**Конструктивные изменения  
АВТОМОБИЛЕЙ «УРАЛ»,  
внедренные в 2017 г.**

**(ВЫПУСК 17)**

Настоящий сборник подготовлен Управлением послепродажного обслуживания АО «АЗ «УРАЛ» для сервисных центров и торговых организаций на основе информационных бюллетеней о конструктивных изменениях автомобилей «Урал» в 2017 году, разработанных Инженерно-конструкторским центром и размещенных на сайте [www.uralaz.ru](http://www.uralaz.ru), в разделе «Сервис и запчасти», «Информационные бюллетени», «Сборники».

### **Исключение топливного бака предпускового подогревателя двигателя на автомобилях Урал-С**

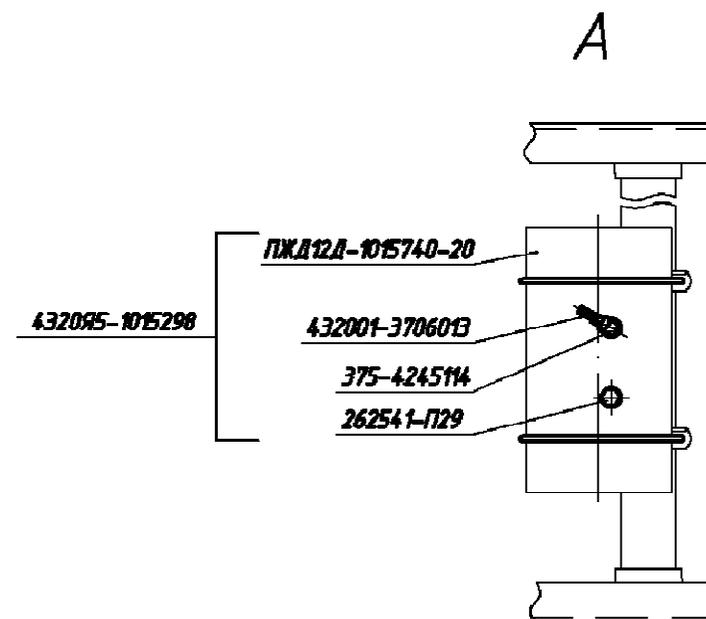
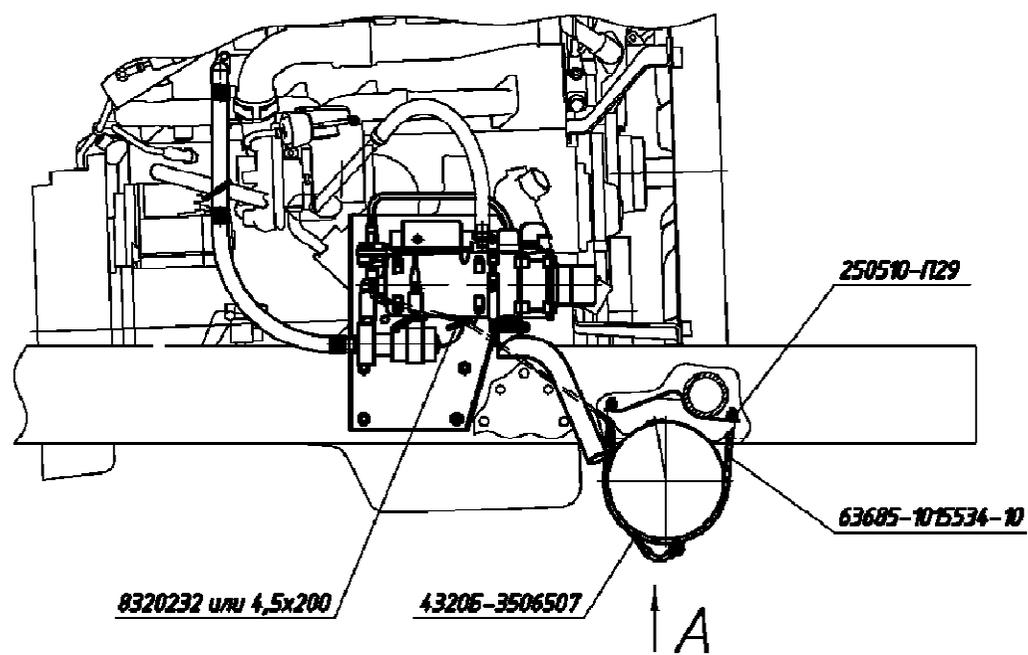
Исключен топливный бак предпускового подогревателя двигателя ПЖД12Д-1015740-20. Питание топливом подогревателя осуществляется из основного топливного бака автомобиля, от топливозаборника ДУКЭП.

Было: 432055-1015000-10

Стало: 4320Б5-1015000-30
